SEMADER

ZAC Sans Souci

ETUDE HYDRAULIQUE

RAPPORT DEFINITIF

Fig. 8. Implantation des bassins de rétention prévu et projet – secteur 2

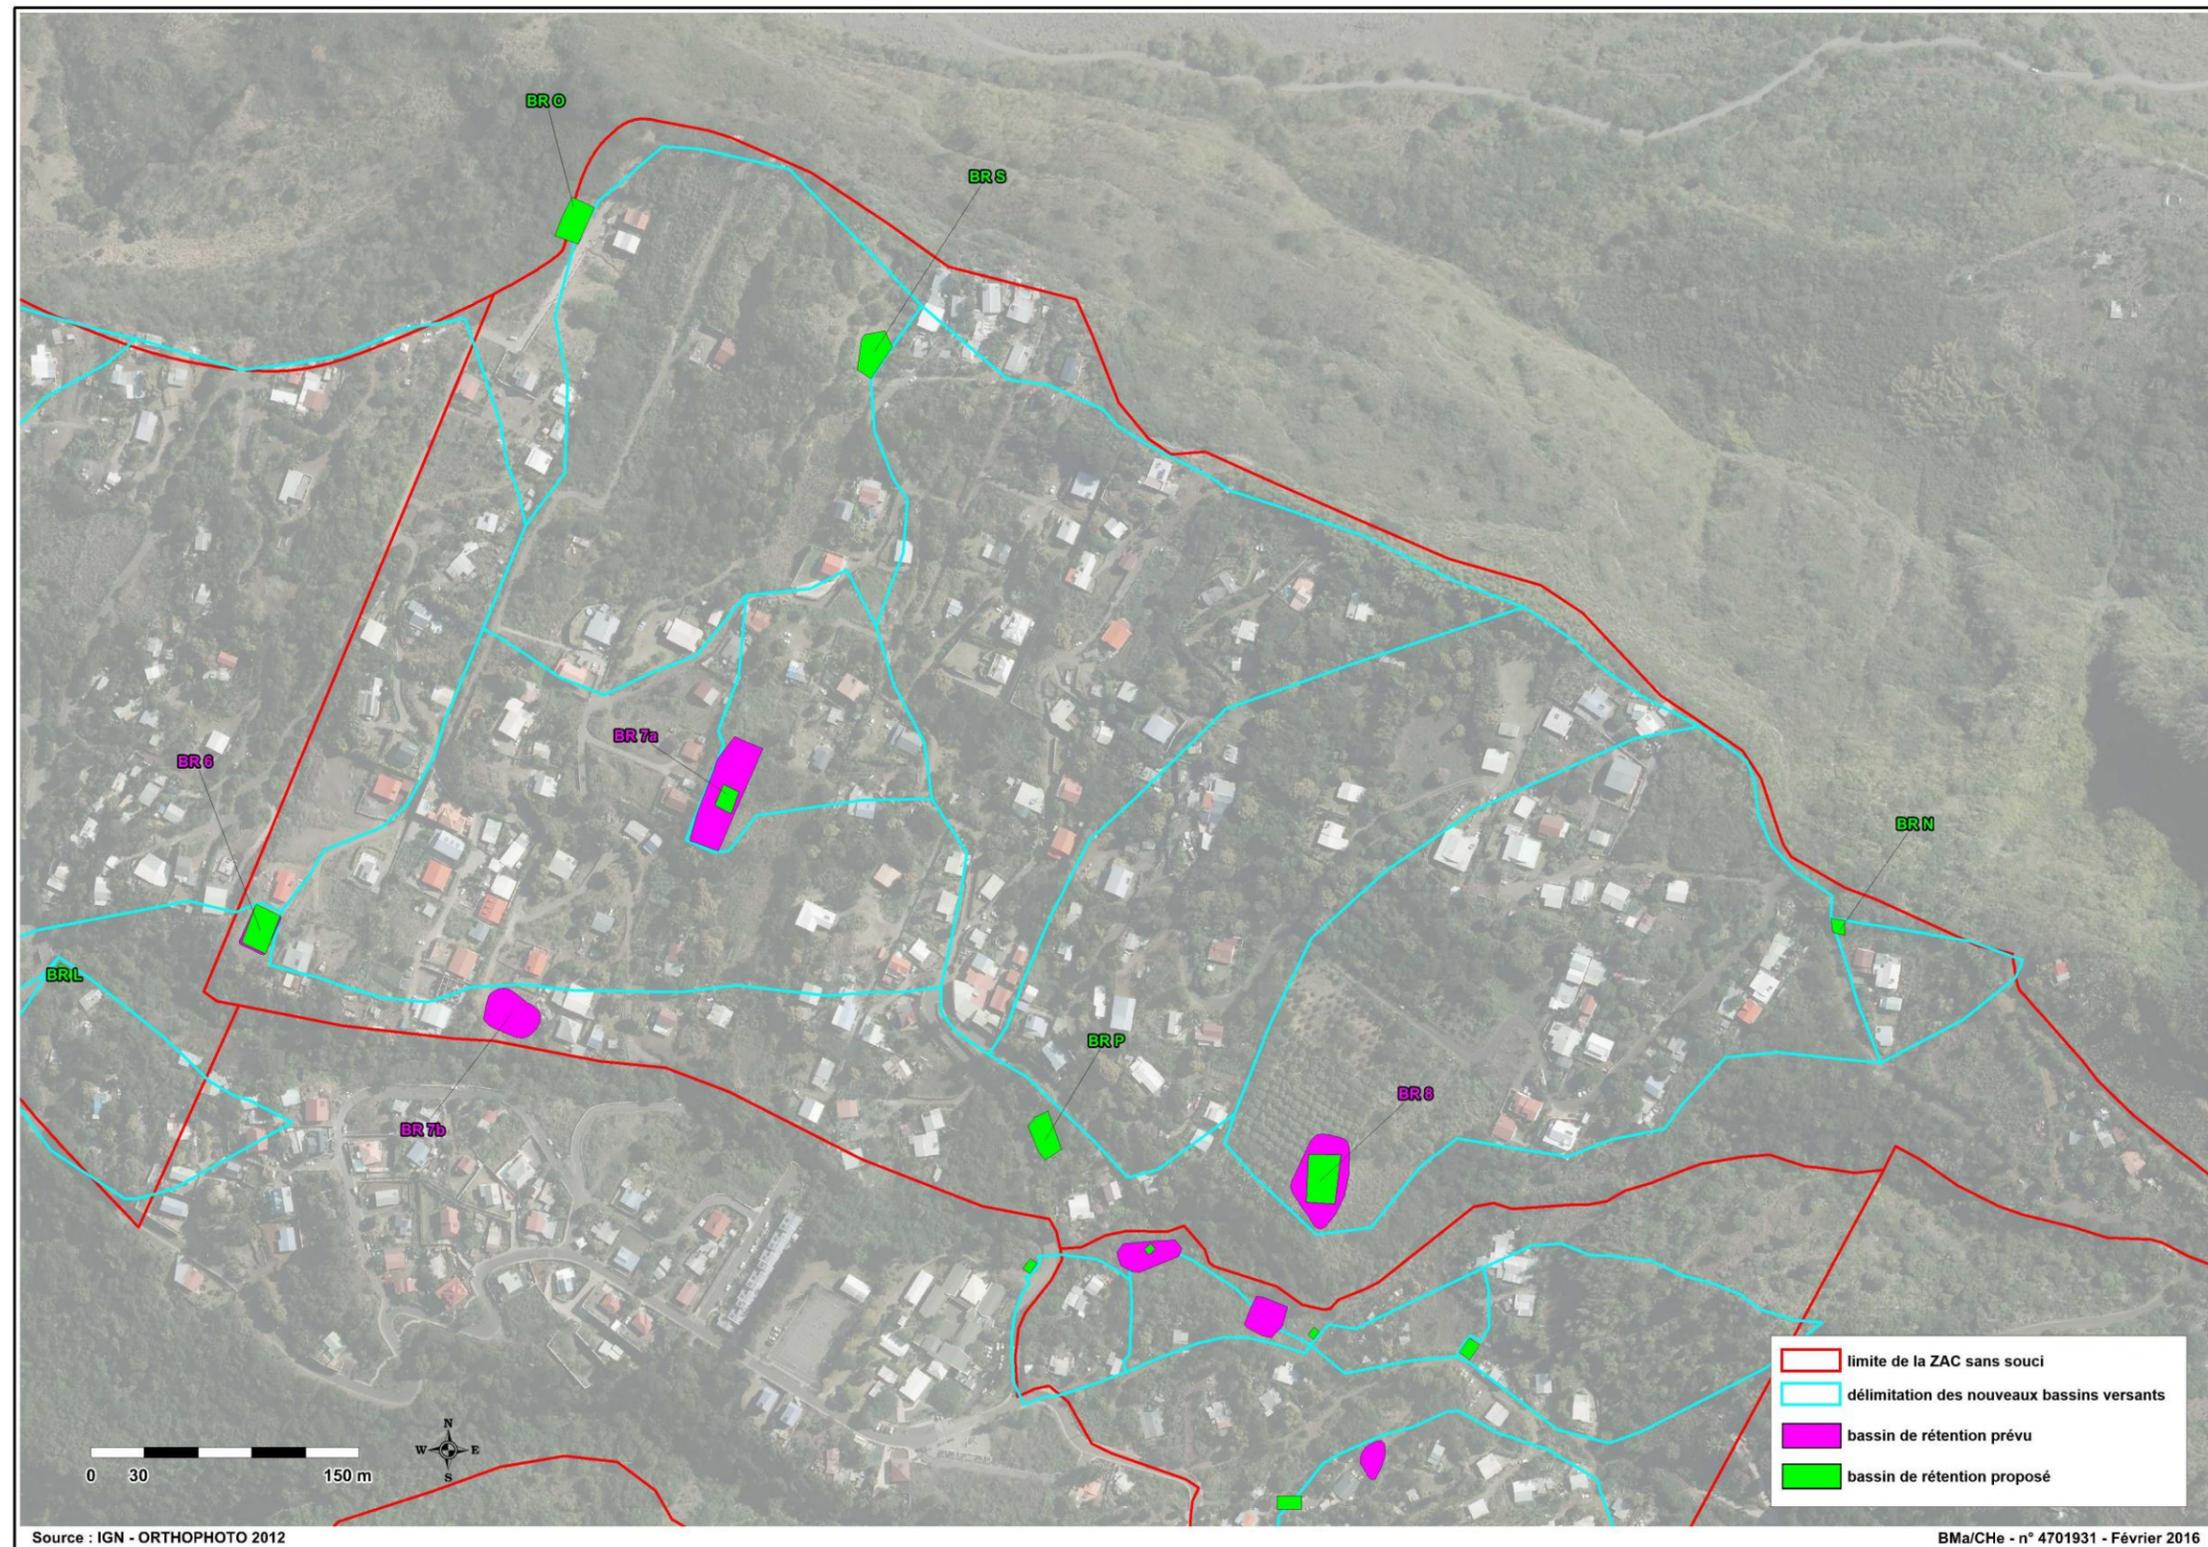
Sur ce secteur, le nombre de bassins de rétention initial était de 4. Il est proposé d'abandonner le bassin BR7b, d'optimiser le dimensionnement des bassins BR6, BR7a et le BR8.

- Le bassin BR7b est situé sur un point haut topographique, il ne peut donc pas être raccordé au réseau des eaux pluviales.
- Le BR 6, initialement d'un volume de 140 m³, sera porté à 270 m³. Il reprend une partie du volume de BR 7b.

- Le BR7a, initialement d'un volume de 410 m³, sera porté à 69 m³, son bassin versant étant diminué afin de limiter son volume.

Les bassins de rétention BRO et BRS seront alors créés en bordure de rempart. Ces bassins ont respectivement un volume de 269 m³ et 325 m³.

Etant donné que l'on se situe dans un secteur où seul l'aménagement des voiries est prévu, ces volumes pourront évoluer selon le plan de masse définitif. Ainsi, si les données topographiques le permettent, le BR7a pourra être supprimé et mutualisé avec le BRO ou le BRS.

- Un nouveau bassin (BRP), d'un volume de 267 m³ sera créé et se rejettera dans la Ravine Amédée.
- Le BR8 est conservé, son volume est porté à 379 m³.

- Le BRN, d'un volume de 31m³ ; est créé au niveau du futur réservoir AEP.

Fig. 9. Implantation des bassins de rétention prévus et projet – secteur 3

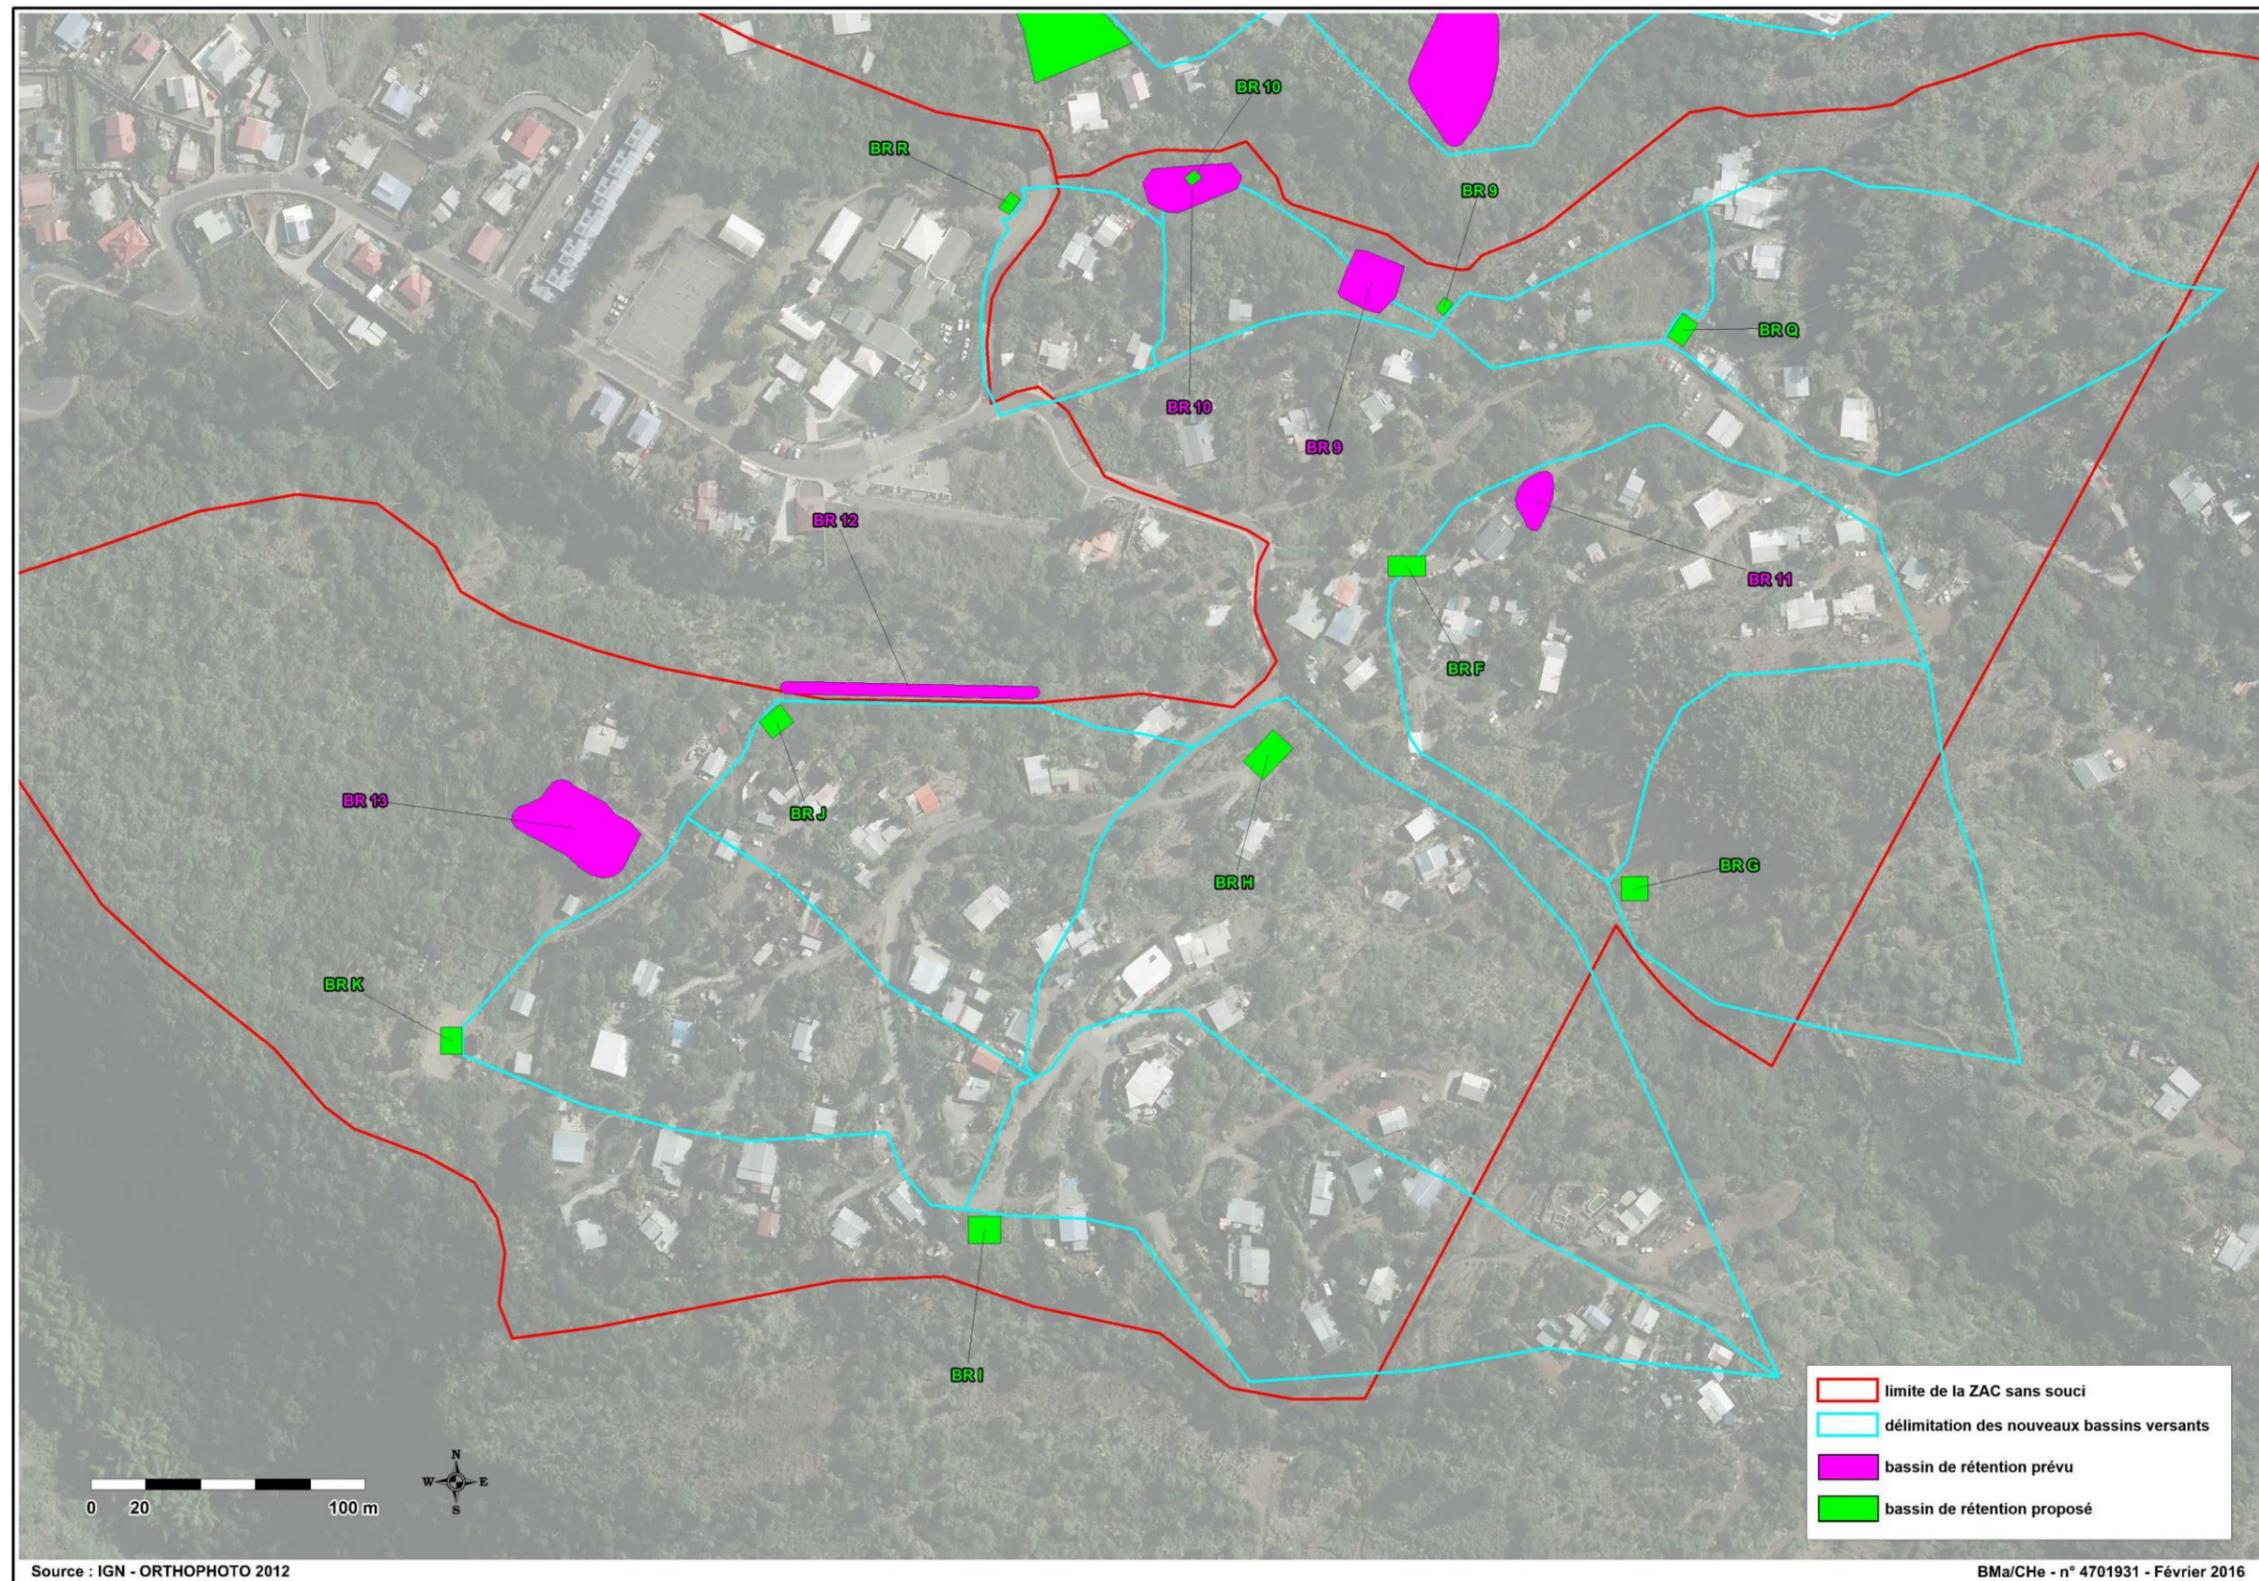
Sur ce secteur, le nombre de bassins de rétention initial était de 5. Il est proposé d'abandonner les bassins BR11, BR12 et BR13 et d'optimiser le dimensionnement des bassins BR9 et BR10.

- Le BR9, initialement d'un volume de 80 m³; sera décomposé :
 - Un volume de 25 m³ sera conservé au niveau de l'implantation initiale ;
 - Un nouveau bassin BRQ, d'un volume de 70 m³, sera réalisé en amont.

- Le BR10, initialement d'un volume de 70 m³, sera décomposé :
 - Un volume de 20 m³ sera conservé au niveau de l'implantation initiale ;
 - Un nouveau bassin BRR, d'un volume de 70 m³, sera réalisé en aval.

- Le BR11 sera supprimé pour laisser place à 2 bassins de rétention d'un volume plus petit. Le bassin versant initial sera divisé en 2 pour collecter toutes les eaux de ruissellement. Ces 2 bassins auront un volume de 105 m³ et 90 m³.

- Le BR12 sera supprimé pour laisser place à 2 bassins de rétention, le BR H et le BR J. Le bassin versant initial sera divisé en 2 pour collecter toutes les eaux de ruissellement. Ces 2 bassins auront un volume respectif de 160 m³ et 80 m³.

- Le BR13 sera supprimé pour laisser place à 2 bassins de rétention d'un volume plus petit, le BR I et le BR K. Le bassin versant initial sera divisé en 2 pour collecter toutes les eaux de ruissellement. Ces 2 bassins auront un volume respectif de 120 m³ et 80 m³.
